ID: 9132 - Procedura di VAS del Piano Regolatore Portuale di Brindisi

Oggetto: Procedimento di Valutazione Ambientale Strategica del Piano Regolatore Portuale del porto di Brindisi.
Osservazioni dell'Ordine degli Architetti P.P.C. della Provincia di Brindisi

Piano Regolatore del Porto

Relazione dell'Ordine Architetti, Pianificatori, Paesaggisti e Conservatori della provincia di Brindisi

FIG. 1 – Estratto dal voto 50/2021 della Sezione II del Consiglio Superiore dei LLPP

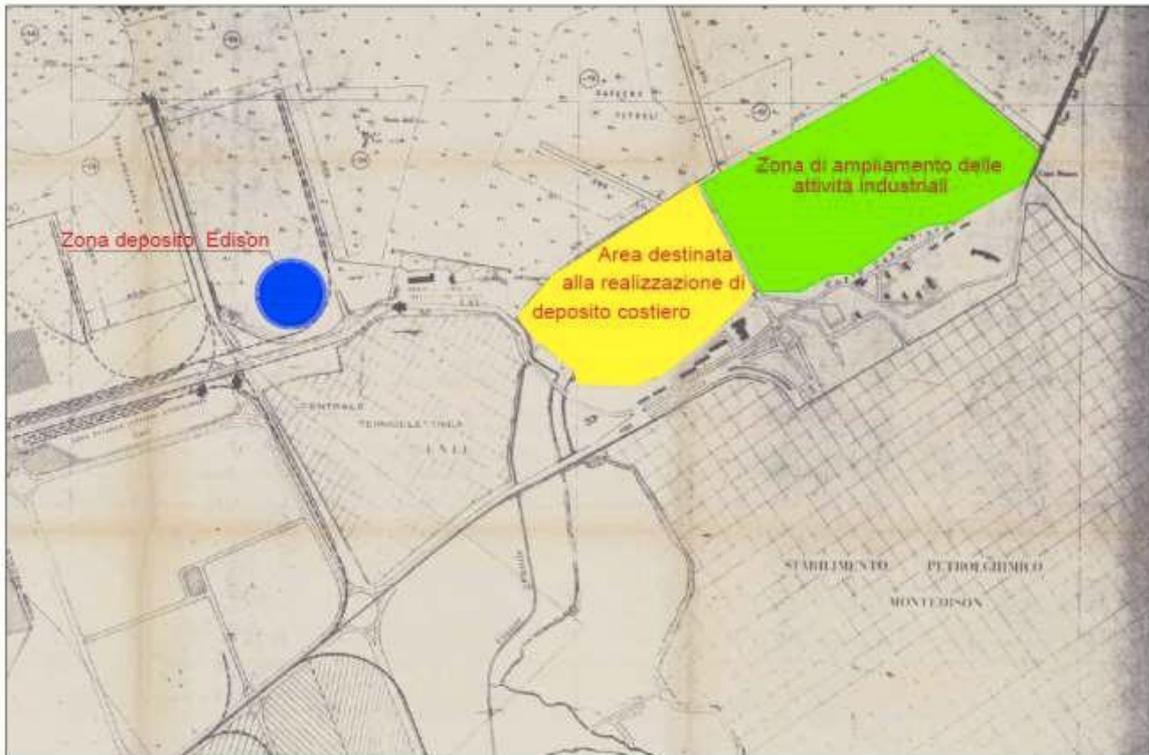
Riguardo all'intervento Edison, si riporta di seguito uno **stralcio del Voto n. 50/2021 della Sezione II del Consiglio Superiore dei LLPP**. *"E' innegabile, tuttavia, che la colmata esistente, adiacente ed attaccata all'area destinata a "Deposito Costiero" (in giallo in fig. 1) e destinata dal PRP a "Zona di ampliamento delle attività industriali" (contornata in verde in fig. 1) proprio in quanto area di colmata prevista dal PRP e già realizzata diversi anni addietro dalla B.G. Italia per realizzarvi un rigassificatore, tornata nelle disponibilità dell'AdSPMAM, pare essere una zona adeguata ad ospitare l'impianto del GNL, in quanto più coerente con le scelte e le destinazioni di PRP tendenti a concentrare la zona commerciale e container a Costa morena e la zona energetica e di depositi costieri nel porto esterno.*

*Tale scelta, oltre a risultare maggiormente coerente con le scelte di Piano, **eviterebbe anche di "intasare" un'area come quella di Costa Morena non destinata a deposito costiero dal vigente PRP e già attualmente interessata dal carico e scarico del GPL da parte di IPEM ed, in un futuro prossimo, dal carico e scarico di benzina e gasolio da parte della società Brundisium; sembrerebbe infatti che, con DM n. 79 del 13 marzo 2018 la predetta società sia stata autorizzata alla realizzazione dei depositi per 40.000 tonnellate di gasolio e benzina alle spalle di Costa Morena.**"* (Voto n. 50/2021 della Sezione II del Consiglio Superiore dei LLPP)

Fig. 3 - DPSS: Tav. 4.2 PRP di Brindisi: aree di interazione città-porto

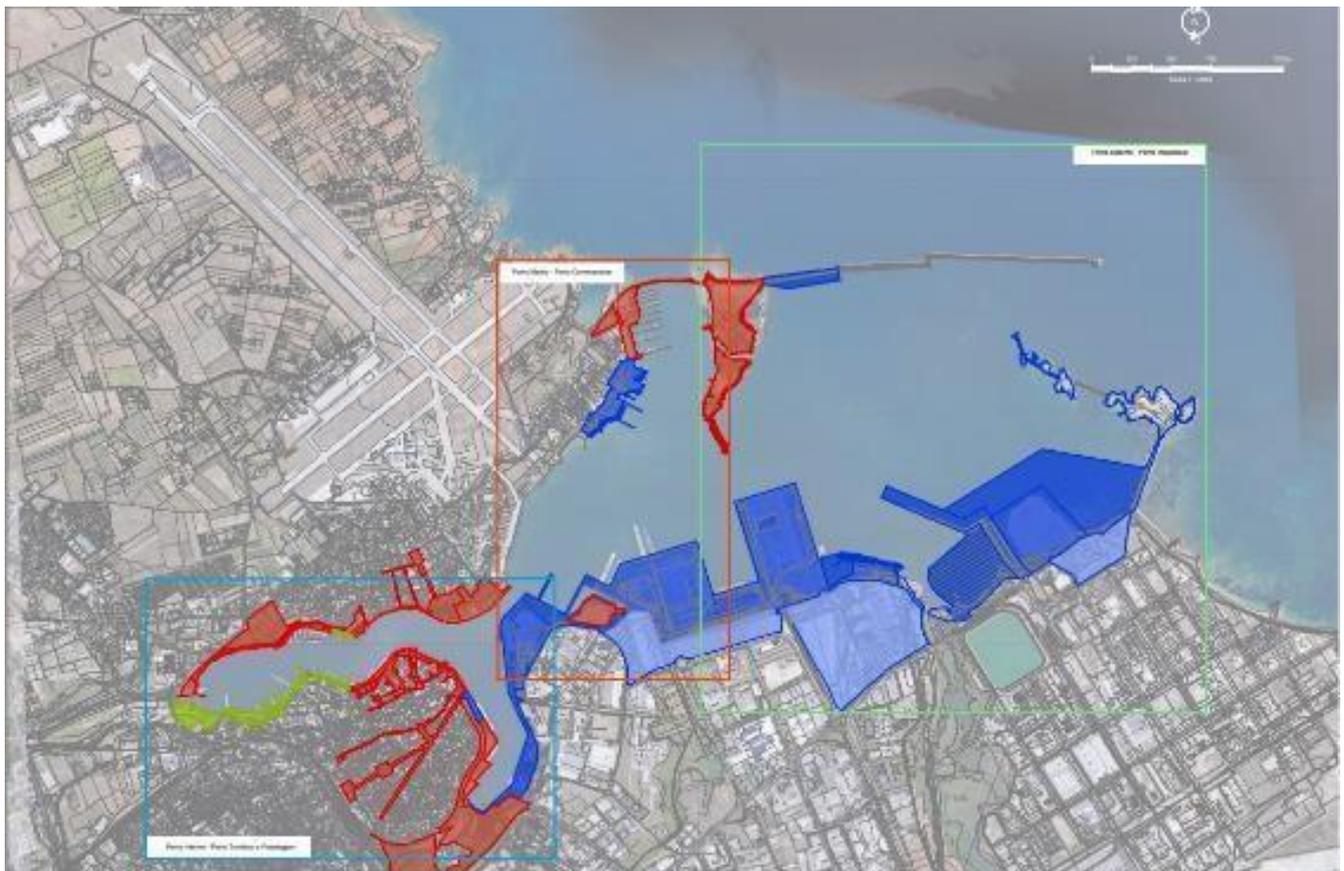
Altro aspetto su cui soffermarsi con attenzione nel Rapporto Ambientale è quello relativo alle aree di interazione porto-città e le aree di porto operative, cui dovrà conformarsi il PRP. Appare evidente, guardando le due planimetrie esaminate (Fig. 3 e Fig. 4), una diversa destinazione d'uso (in riferimento all'isola di Sant'Andrea, al porticciolo turistico di "Bocche di Puglia" ed ai cantieri navali) ed una diversa localizzazione delle diverse aree, così come per "Punta delle terrare" nel porto medio o per la ex Stazione Marittima o per la "Lega Navale" nel porto interno. Anche in questo caso, la prescrizione contenuta alla pag. 38 del parere di scoping del 9 gennaio 2023 non sembra sia stata tenuta in considerazione e questo anche in rapporto alla dichiarazione di coerenza delle previsioni del PRP adottato dal Comitato di gestione della AdSPMAM con le indicazioni del DPSS approvato dalla Regione Puglia con DGR n.1674 dell'8.10.2020, viste appunto le sostanziali difformità, facilmente riscontrabili dal confronto delle due tavole riportate in Fig. 3 e Fig. 4.

Anche in questo caso quindi, non pare vi siano riscontri alle richieste del parere di Scoping della Commissione VIA- VAS: ***"si chiede che il Proponente renda conto dell'accoglimento nel PRP delle previsioni contenute nel DPSS ..."***;

Fig. 6

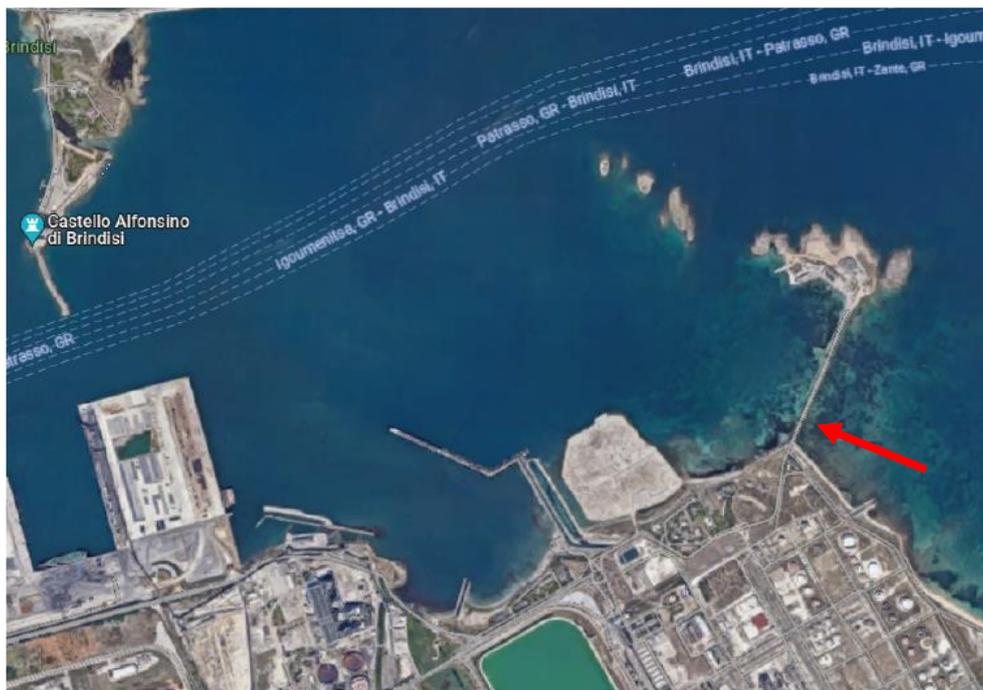
- **non è prodotta la tavola della variante 2006 al PRP**, approvata dalla Regione Puglia come da normativa vigente, con le implicazioni di carattere conoscitivo e di analisi dei luoghi che vedremo più avanti;
- **non vi è**, in tutte le rappresentazioni prodotte in questa fase di Valutazione alcuna **ortofoto dello stato attuale dei luoghi**, **ma** semplicemente una sovrapposizione del PRP proposto (Fig.5); ciò non consente di valutare l'esatta dimensione e invasività delle colmate, la valenza di interventi insediativi proposti, ovvero di confrontare lo stato ante rispetto allo stato post (proposta di piano).

Solo a titolo esemplificativo non sono stati rappresentati i varchi tra mare aperto e porto esterno per il flusso acqueo, e nella raffigurazione della proposta di piano non se ne tiene conto in alcuna fase di studio. (v. anche VAS_PRP_RA_001_Rapporto Ambientale.pdf; 3.7 lo studio della penetrazione ondosa all'interno del porto- 3.8 STUDIO DELLA CIRCOLAZIONE IDRICA PORTUALE E DELLA QUALITÀ DELLE ACQUE PORTUALI).

Fig. 8

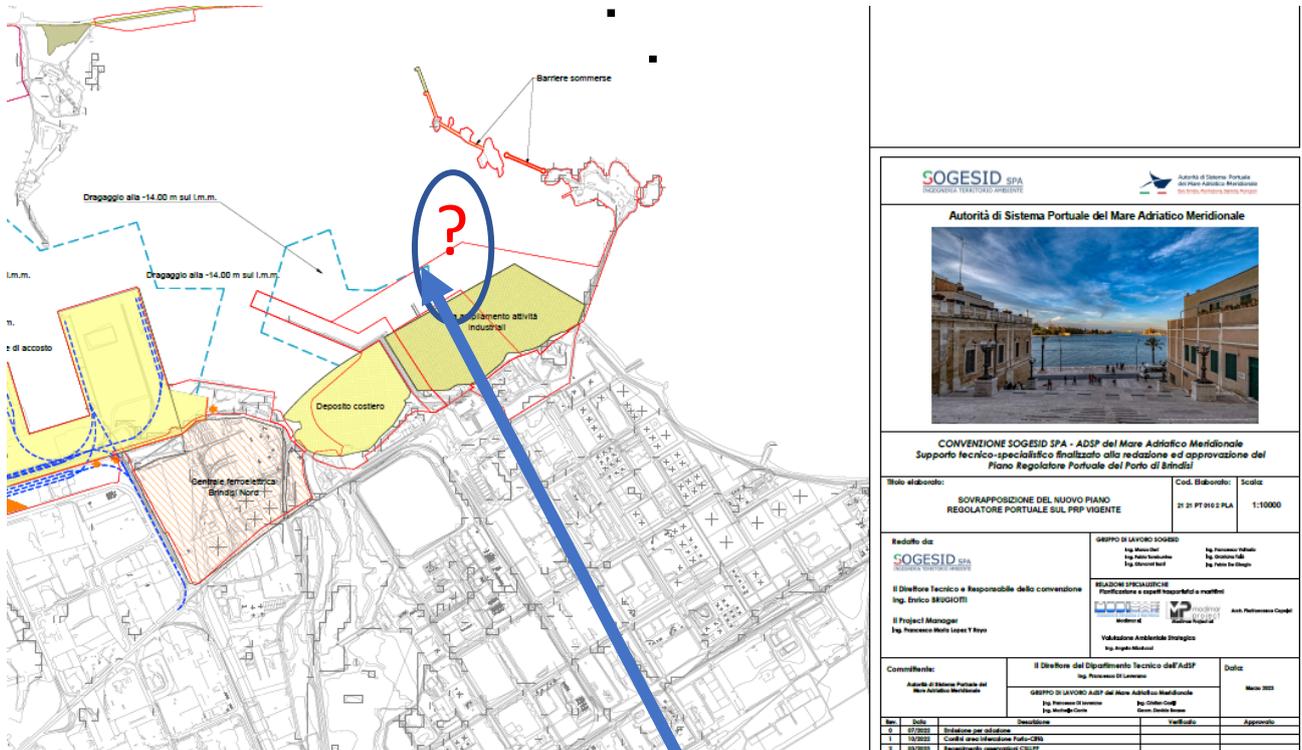
- **Nell'indice dei documenti e/o argomenti trattati, non si allega la tavola della variante vigente, ma unicamente la tavola di un ATF risalente al 2013. Nella pianificazione vigente è presente un molo, che "scompare" senza motivazione e/o approvazione, come dovuto, determinando una non corretta e completa visione e quindi una lettura errata dello stato dei luoghi e delle implicanze delle soluzioni proposte in variazione allo stato ambientale dei luoghi.**

Pertanto è da evidenziare che la tavola allegata agli atti della procedura VAS è la seguente (Fig.8):

Figura 2-2 Variante al Piano Regolatore Portuale del 1975 approvata con DGR nr.1190/2006

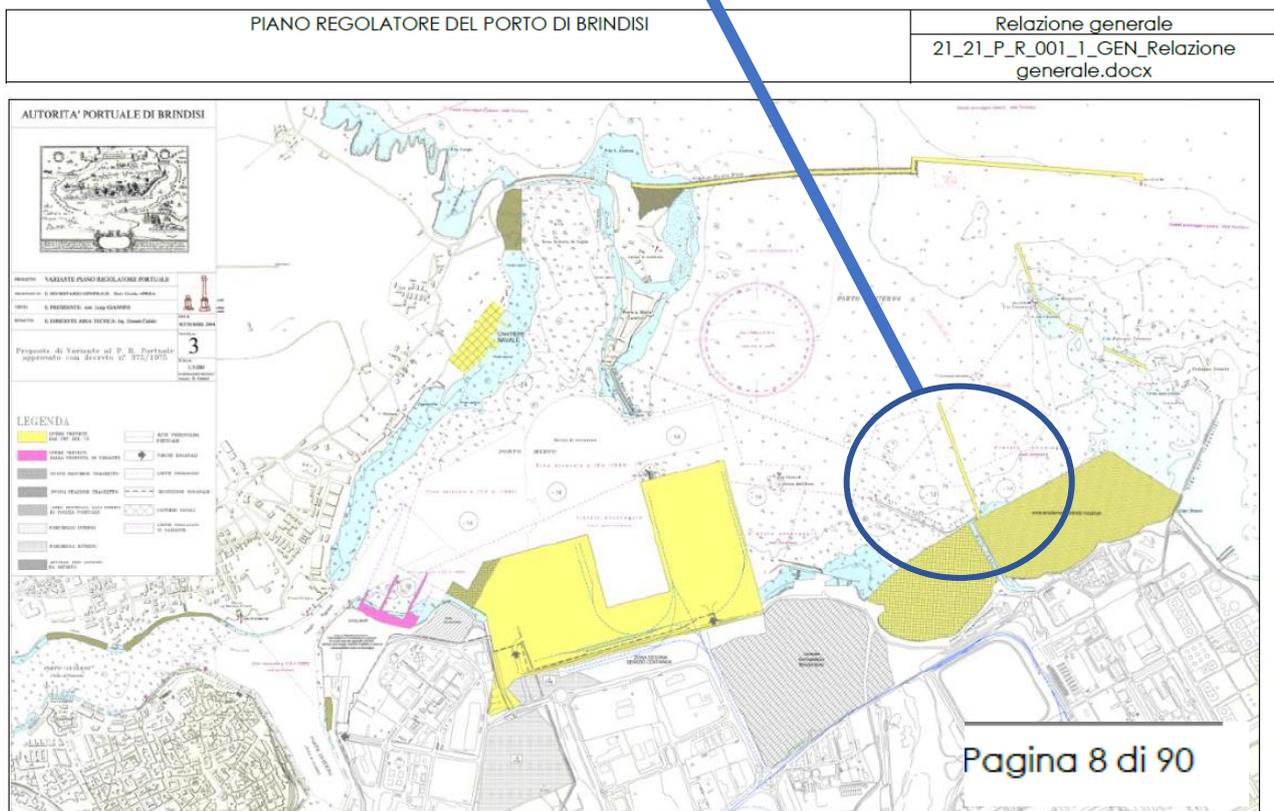
-La Tav di PRP vigente è le seguente:

Fig. 11

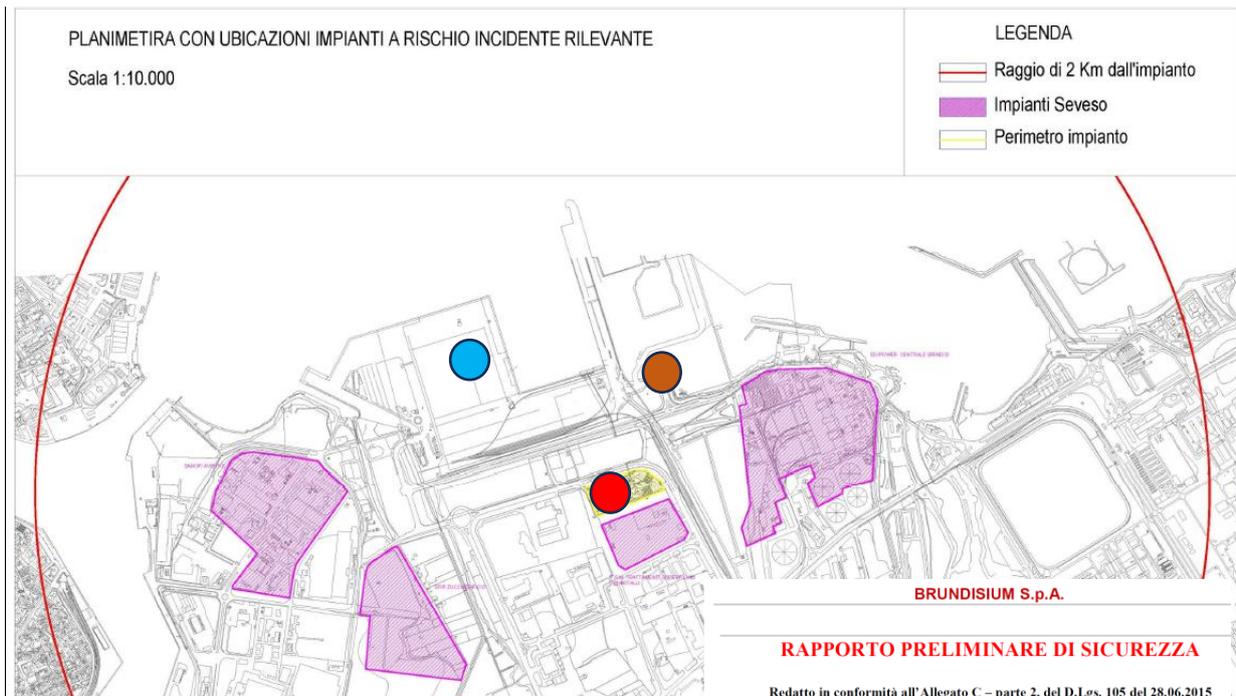
- in detto elaborato si riportano le tabelle Stabilimenti a Rischio di incidente Rilevante ricadenti nella Regione Puglia (aggiornamento del 2018), ma non ci si sofferma **né si riporta sugli elaborati di PRP la loro esatta ubicazione.**
- **Assenza di una documentazione grafica** relativa alle strutture e ai sottoservizi quali, pipeline o condotte sotterranee e depositi già assenti, che comunque portano a configurare uno stato dei luoghi diverso da quello rappresentato.
- **Assenza di un capitolo dedicato alle interferenze dei Terminali di carico** (Ipem/Brundisium/Versalis/Edison), che qui di seguito si riportano indicativamente:

- Gnl Edison ●
- Ipem ●
- Brundisium ●

- Si rileva per l'elaborato 21 21 PT 010 2 PLA

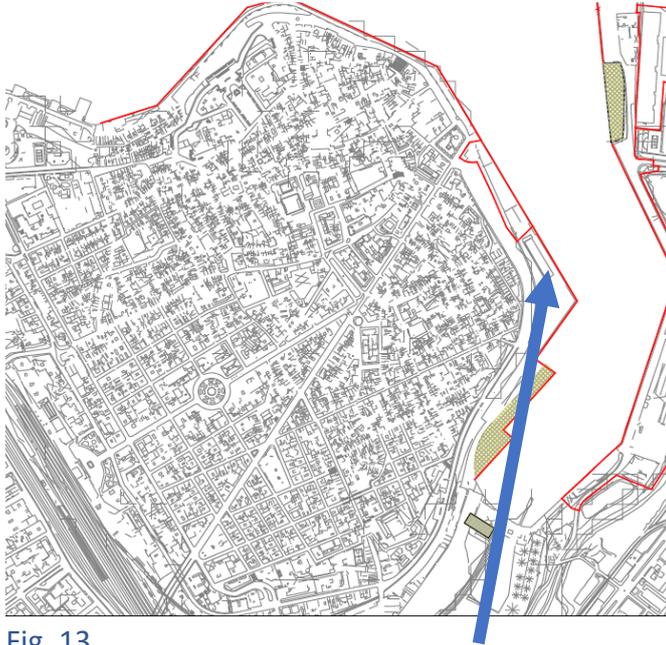
- *Si annota che IN AMBITO URBANO la Recinzione doganale sembra essere posta sul ciglio delle banchine e ciò non corrisponde allo stato dei luoghi.*
- *I simboli in legenda utilizzati per Recinzione doganale e Ambito nuovo piano non sono nettamente distinguibili, determinando una non corretta visione e una lettura errata dello stato dei luoghi e di quello in variante.*

fig allegata alla Ordinanza nr107/2022

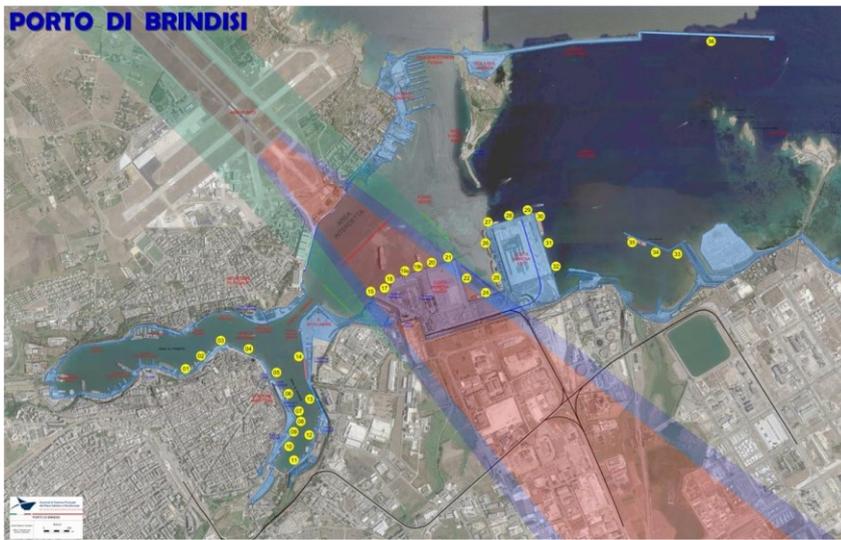
- IV. Alla pag. 12 della relazione viene riportata una tabella con l’indicazione delle banchine operative che, non solo non trova riscontro con le banchine riportate nella Ordinanza nr107/2022 della Capitaneria di Porto di Brindisi, ma risulta priva dei dati informativi essenziali quali (p.es.) l’air draft di riferimento e l’eventuale concessionario. E’ assente il grado di occupazione delle stesse banchine (61.) come la messa in relazione dei piazzali attrezzati con i magazzini portuali, al fine di definire le giuste potenzialità;
si riportano la tav. allegata alla Ordinanza della Capitaneria di Porto, le banchine passano da 36 a 30; mancano i 3 accosti a Costa Morena ovest.

Figura 1_ Individuazione macro aree funzionali su base ortofotocarta.

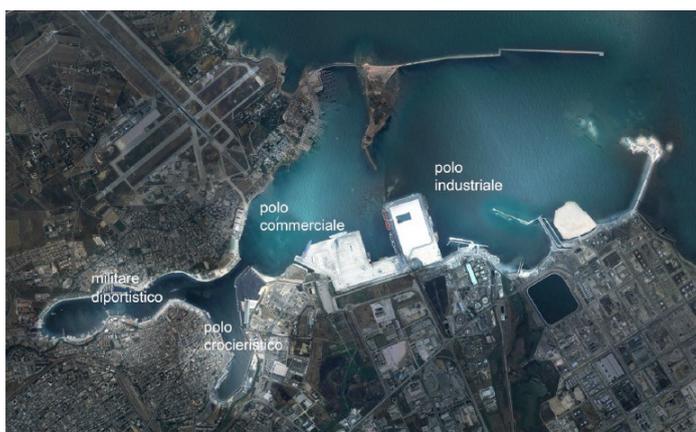
V. Dal DPSS (v. fig 5) è scomparso il polo crocieristico, riportato nei vari atti pianificatori dell'ADSPAM, che ora viene declassato (?) a diportistico.

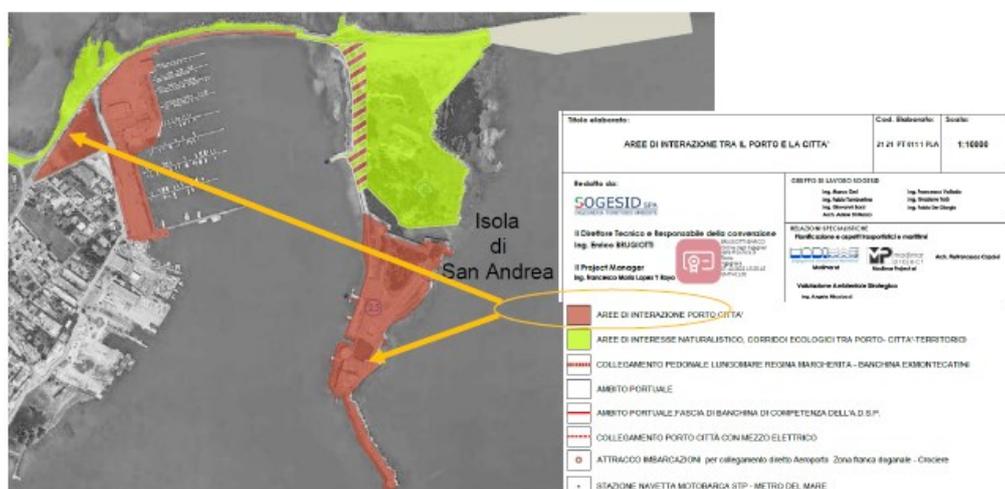
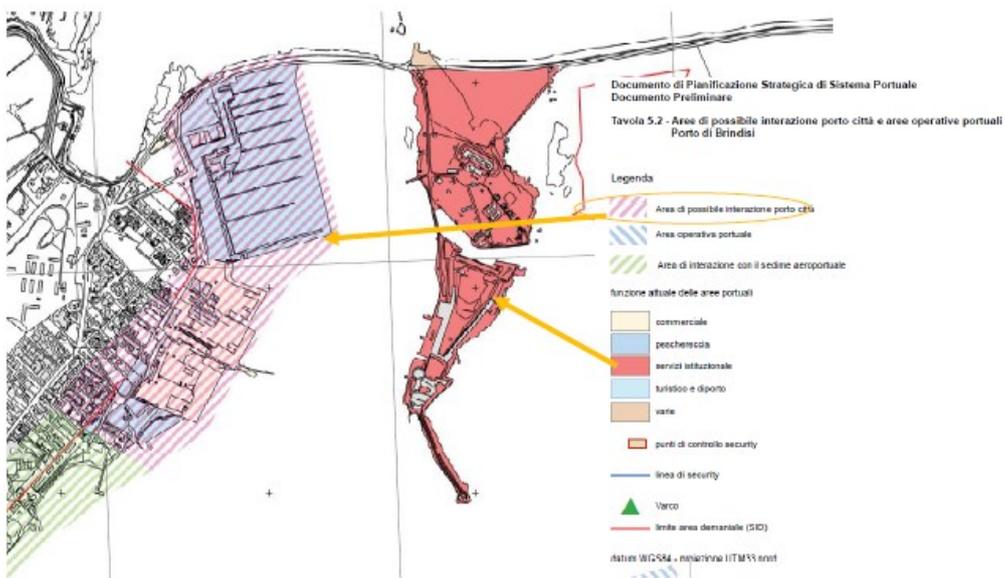
La ricucitura con la città, ovvero il raggiungimento di un ottimale risultato di interazione porto-città, si conseguirebbe con l'uso urbano della originaria Stazione Marittima, per la sua storia e per la sua forte

connotazione progettuale, mai richiamata per una sua funzione attiva. Eppure, la sua ottimale posizione, a ciglio banchina e nel cuore della città consolidata, ne fa un Terminal ideale e moderno per l'accoglienza dei passeggeri.

AZ.1.2.1 *Trasferimento dei traffici di merci pericolose dal porto medio al porto esterno (nuovo pontile polimeri)*

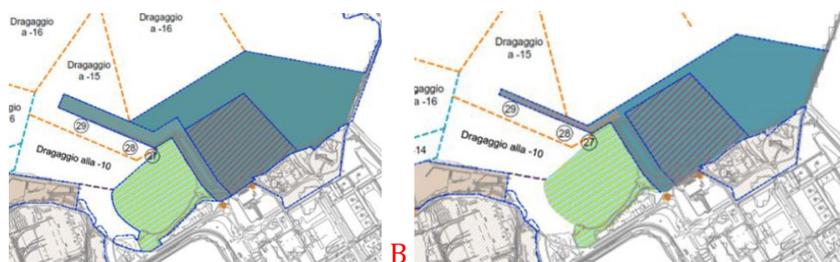
Si indica un nuovo pontile, ma tale previsione, generica e non puntualizzata, contrasta con la effettiva operatività del molo come evidenziato nel ricorso della società Versalis. Si riportano gli stralci:

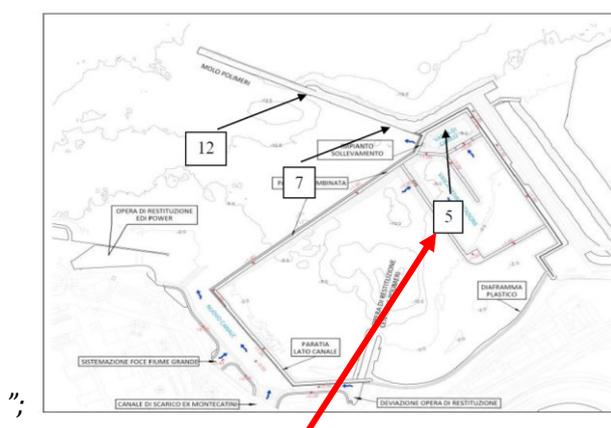
Si evidenziava, inoltre, le seguenti problematiche: “non pare considerata la normale operatività del Pontile”; e ancora : “il Pontile è un luogo di lavoro soggetto a rischio di incidente rilevante con scenari incidentali di tipologia Flash fire, Jet fire e Pool fire per la presenza di linee adibite alla movimentazione di sostanze pericolose (materie prime e prodotti finiti). Tali scenari danno luogo ad aree di danno che superano i confini del Pontile [...] Inoltre, in corrispondenza della spianata prospiciente la radice del Pontile [ove è prevista la banchina di nuova realizzazione] sono ubicati gli impianti di captazione vapori correlati alle operazioni di carico e scarico delle navi e gli apprestamenti di emergenza per gli incidenti agli ormeggi”.

Com'è facile osservare, il punto di ormeggio n. 5 risulta totalmente occupato dalla cassa di colmata, la cui presenza rende impossibile l'ormeggio al punto 7, soprattutto se il punto 12 è già occupato.
